CCR-VIA -- COMITATO DI COORDINAMENTO REGIONALE PER LA VALUTAZIONE D'IMPATTO AMBIENTALE

Giudizio n° 3671 del 26/05/2022

Oggetto: Modifica impianto di recupero rifiuti non pericolosi

Tipo procedimento: Verifica di Assoggettabilità a VIA ai sensi dell'art. 19 del D.Lgs. 152/06 e ss.mm.ii.

Fig. 3: layout dell'impianto

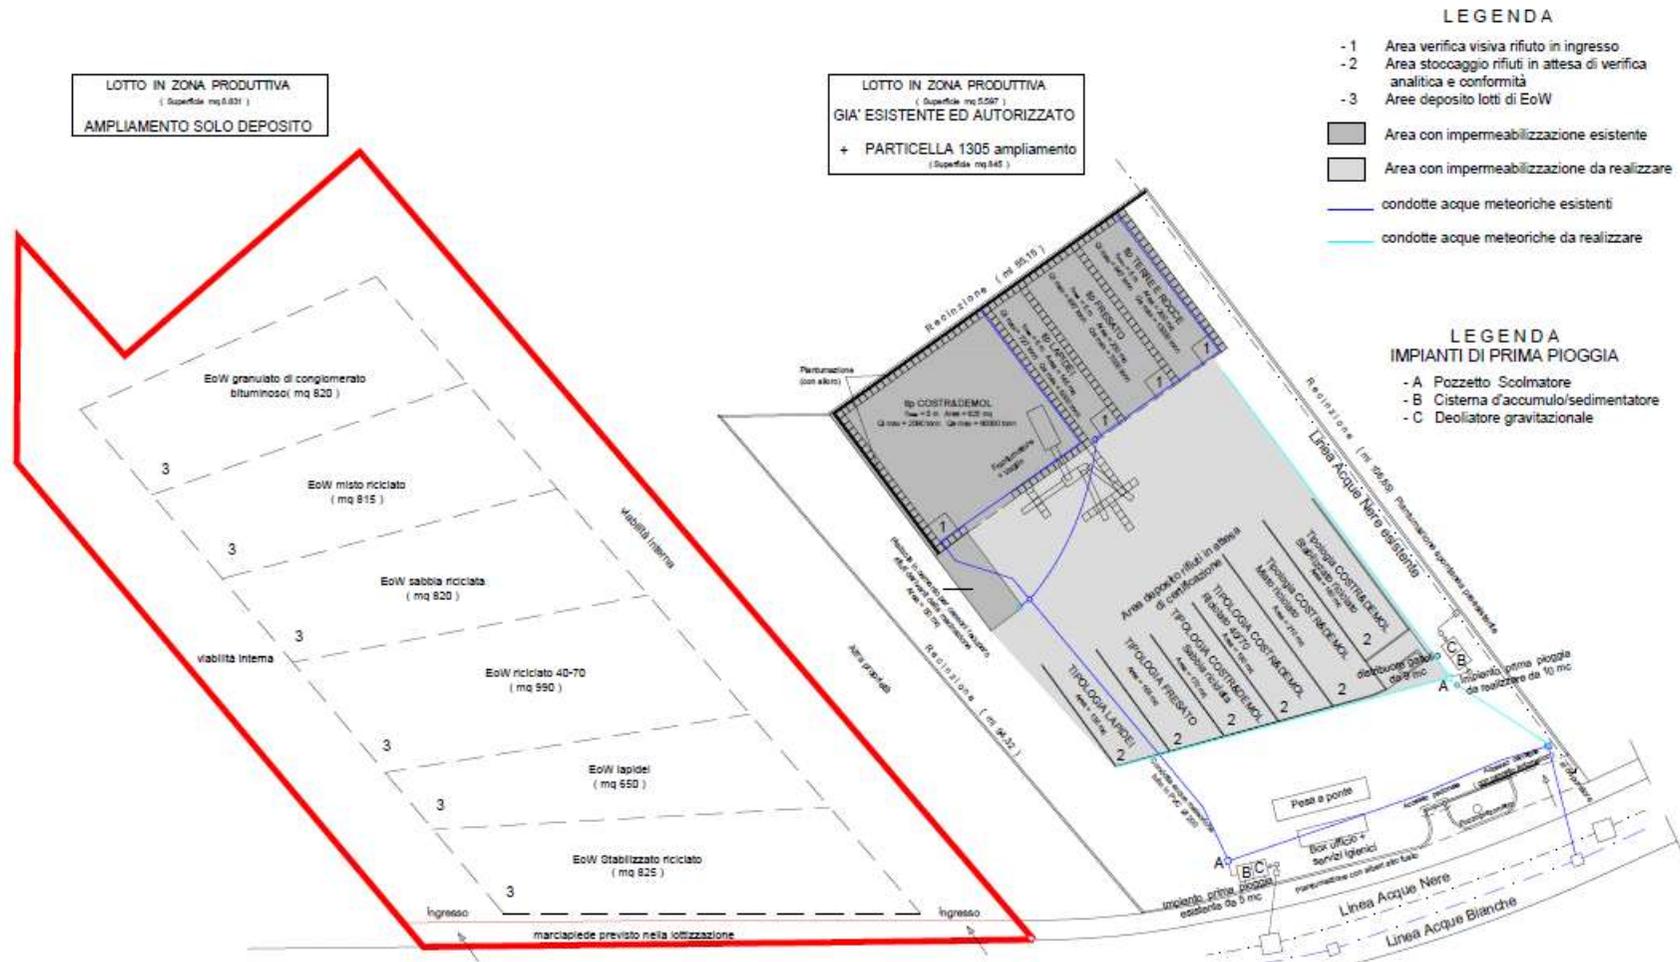
- **modificare gli elaborati progettuali prevedendo l'impermeabilizzazione con massetto delle aree di movimentazione, trattamento e messa in riserva dei rifiuti, allo scopo di garantire una migliore protezione del suolo e delle acque sotterranee;**
- **riportare su planimetria i raggi di azione dell'impianto di nebulizzazione, al fine di dare evidenza che essi copriranno tutte le aree di lavorazione e stoccaggio di rifiuti ed delle MPS;**
- **stimare l'impatto acustico della modifica, comprensivo del nuovo lotto e dell'aumento delle ore lavorative per la gestione dei rifiuti, presso i recettori più vicini, con particolare attenzione al rispetto del livello differenziale, e produrre i RdP dei rilievi effettuati ai fini della valutazione (per es. del livello residuo presso i recettori) da cui si evincano luogo, tempo e durata dei rilievi stessi.**
